Vysvětlení zadávací dokumentace č. 2 k veřejné zakázce

„Rekonstrukce velké zasedací místnosti – Magistrát města Mostu – část 1“

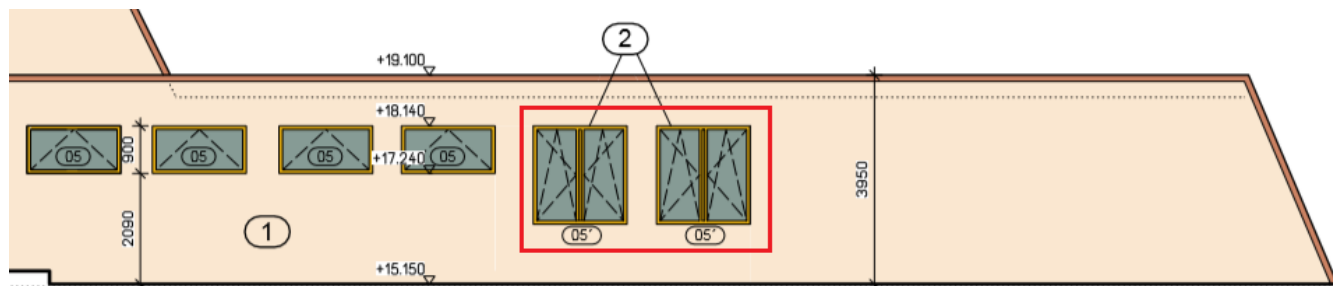
Dotaz č. 2 k části 1 – stavební část:

Pozice O5' – ve výkresu „8_Pohledy_2019.pdf“ označená pozice O5' chybí ve výpisu výplní i ve výkazu výměr. Pozice O5 je ve výkazu výměr uvedena 4 ks a ve výpisu výplní 6 ks. Žádáme o upřesnění výpisu výplní.

Zadavatel potvrzuje, že údaje uvedené ve výpisu výplní i ve výkazu výměr jsou správné. Zároveň zadavatel upřesňuje, že tyto dvě výplně (pozice), obsažené ve výkresu „8_Pohledy_2019.pdf“, nejsou předmětem veřejné zakázky (v tomto výkresu zůstaly z důvodu administrativní chyby).
